公 示

会同县大石板片区控制性详细规划A-92地块控规修改方案经会同县人民政府审议通过，现将该修改方案内容公示如下：

会同县大石板片区控制性详细规划（修改前规划图则）

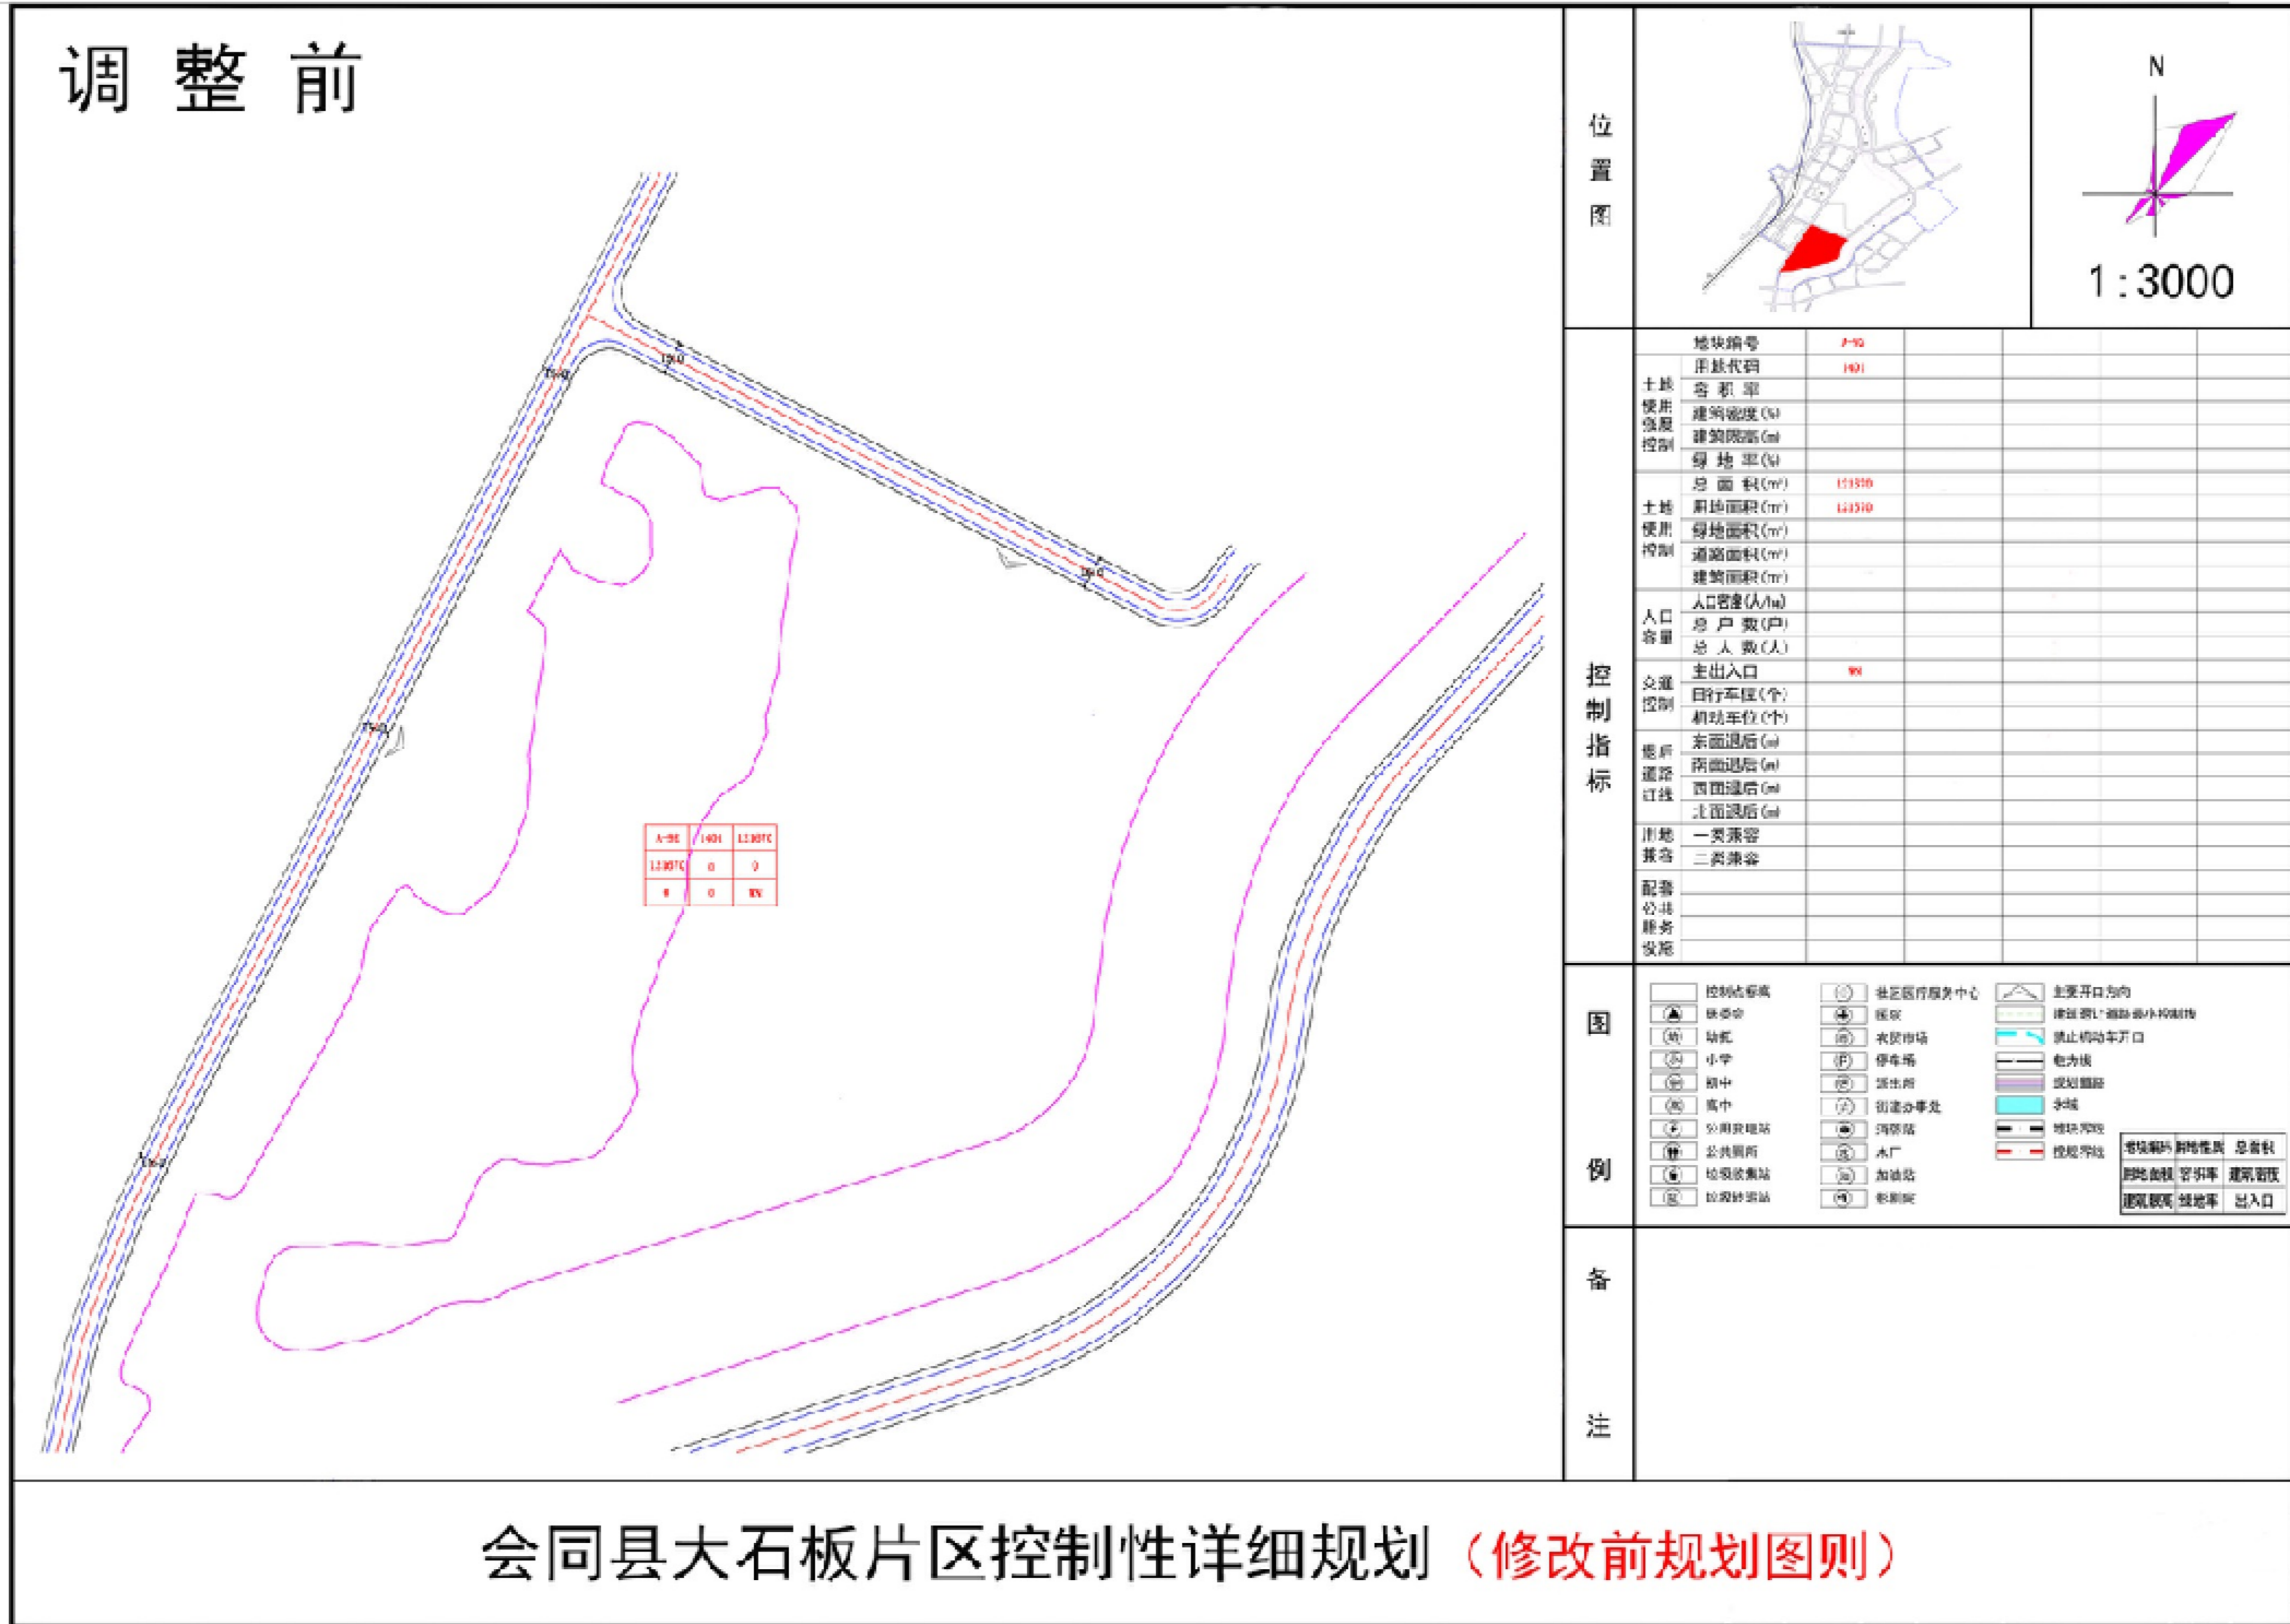
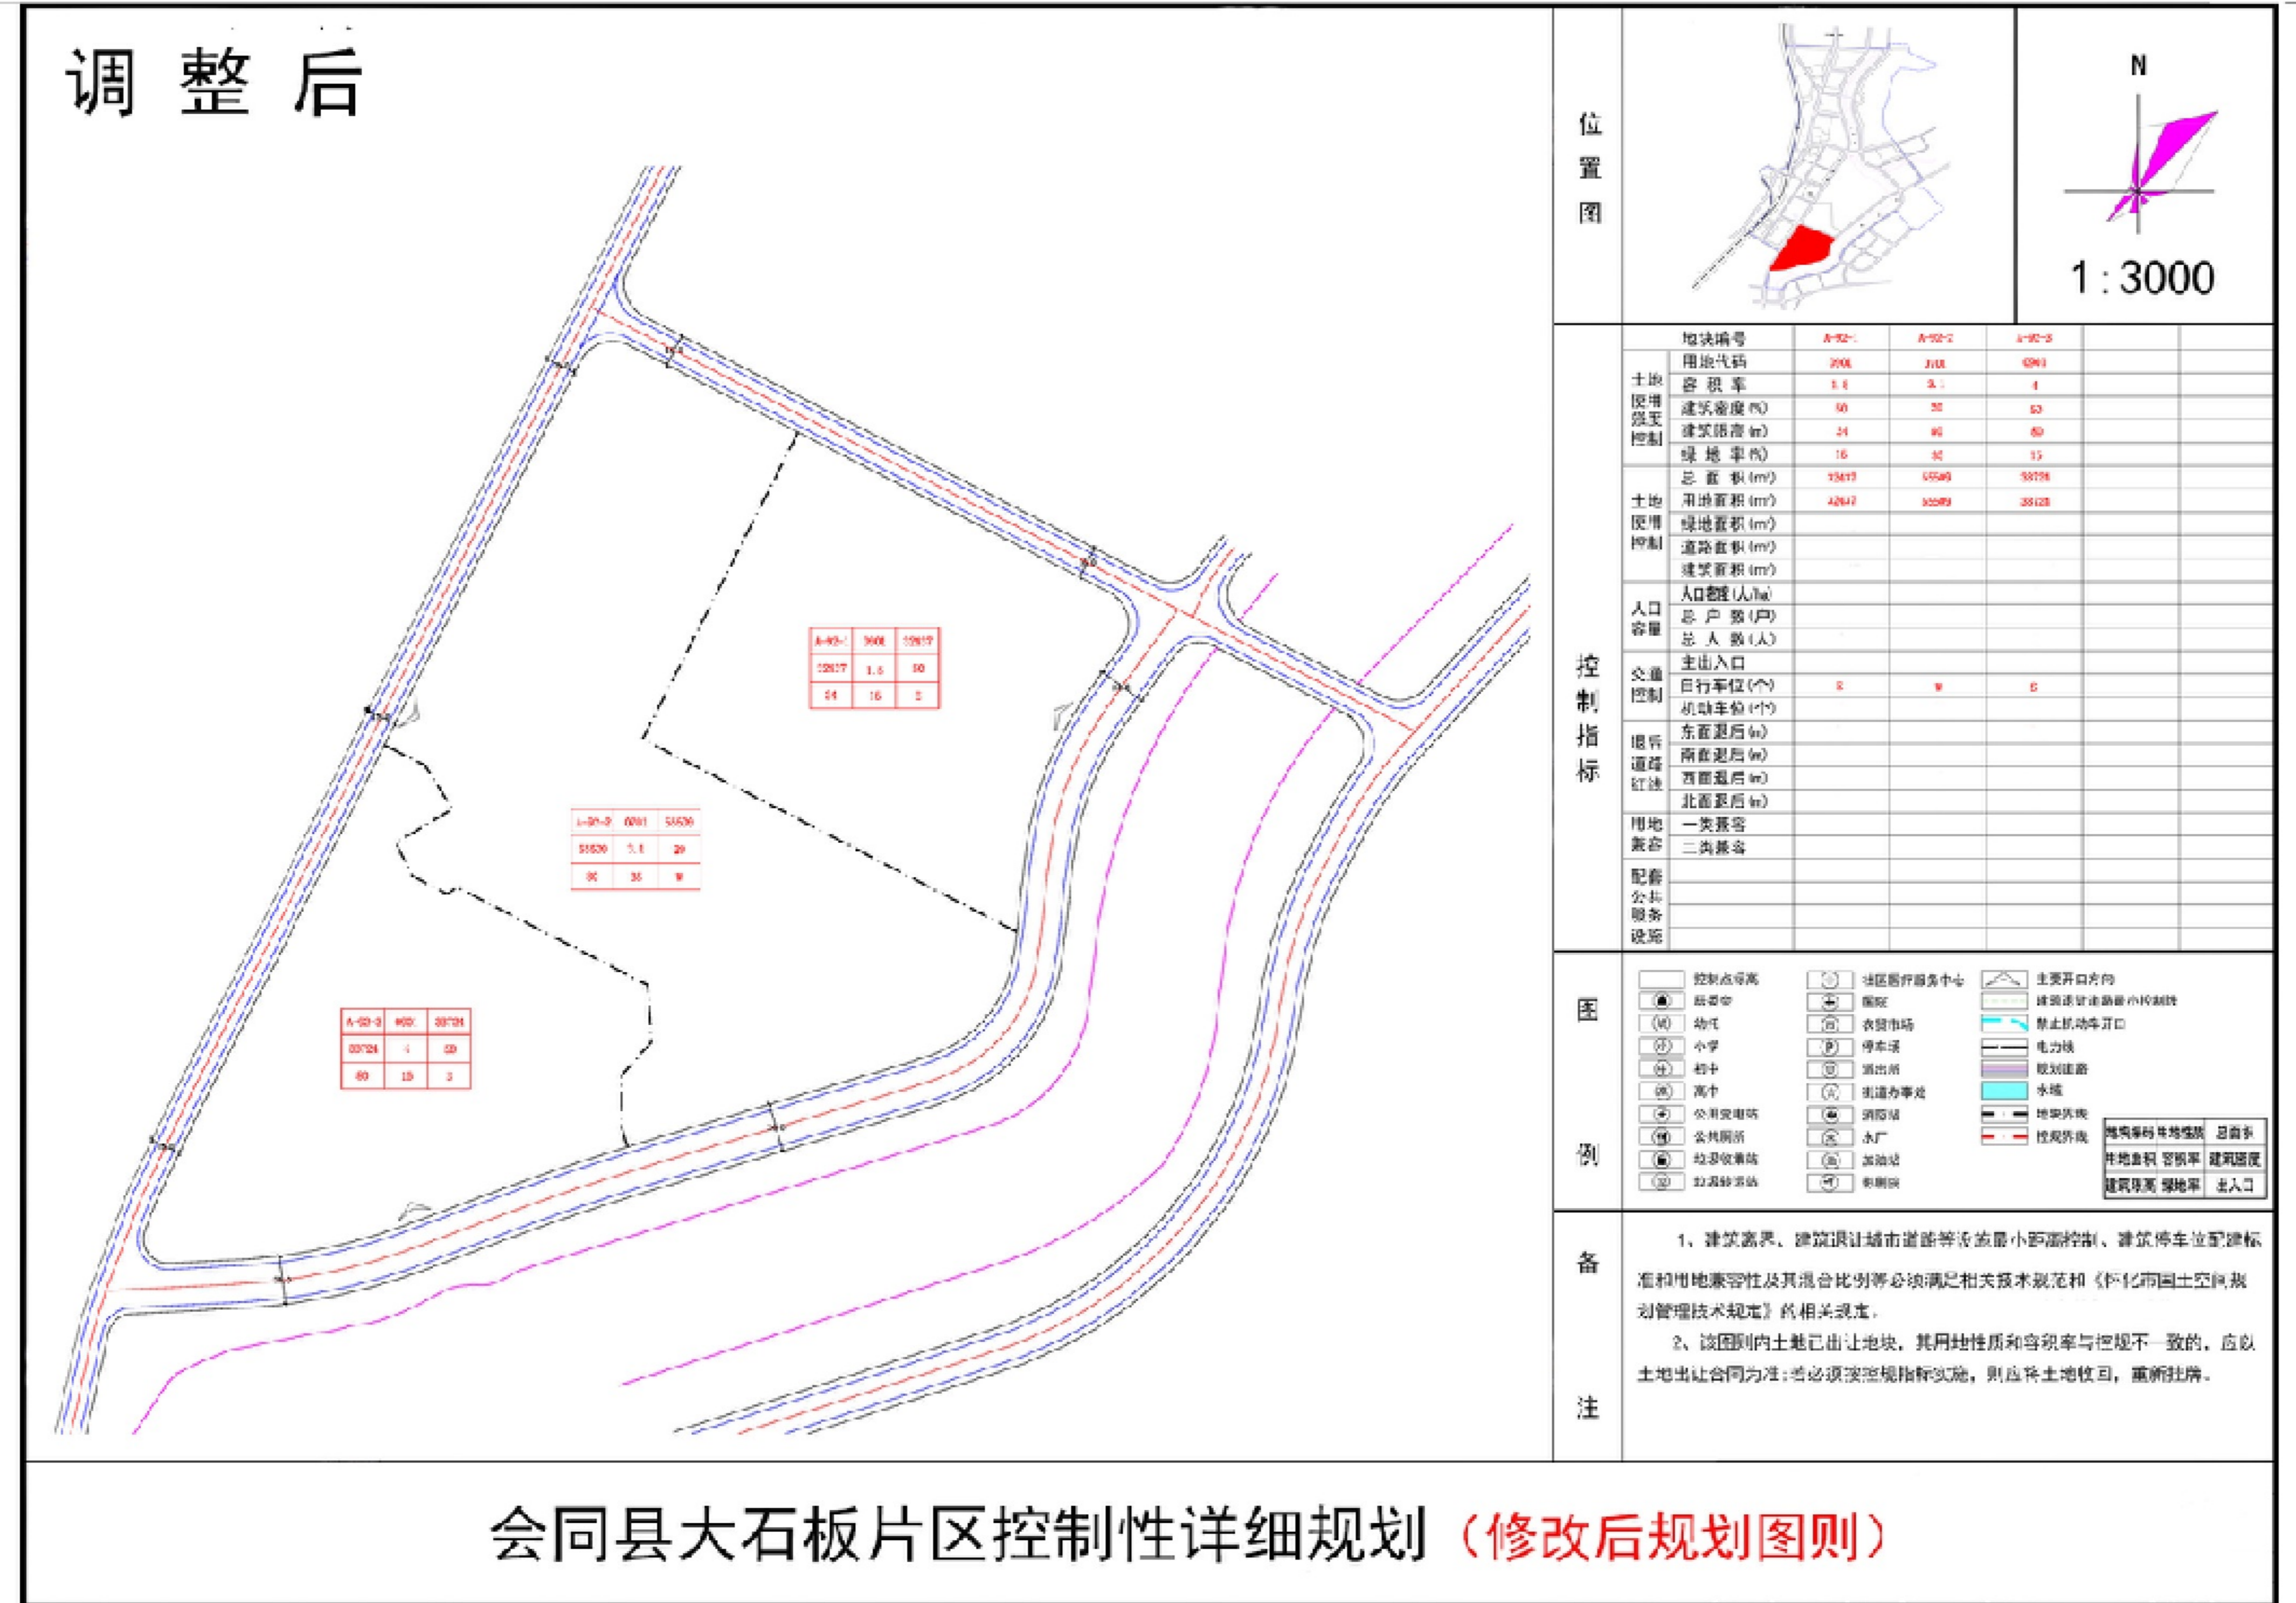
控规修改方案：

地块位于大石板村雷鸣湾，控规地块编号A-92。

修改前控规指标：

A-92地块：总用地面积121670m²，净用地面积121670m²。用地性质为公园绿地（1401）。

修改后控规指标：

A-92-1地块：总用地面积32437m²，净用地面积32437m²。用地性质为商服用地（0901）；容积率≤1.5；建筑密度≤50；绿地率≥15；建筑限高24米。

A-92-2地块：总用地面积55509m²，净用地面积55509m²。用地性质为城镇住宅用地（0701）；容积率≤3.1；建筑密度≤20；绿地率≥35；建筑限高80米。

A-92-3地块：总用地面积33724m²，净用地面积33724m²。用地性质为商服用地（0901）；容积率≤4；建筑密度≤50；绿地率≥15；建筑限高80米。
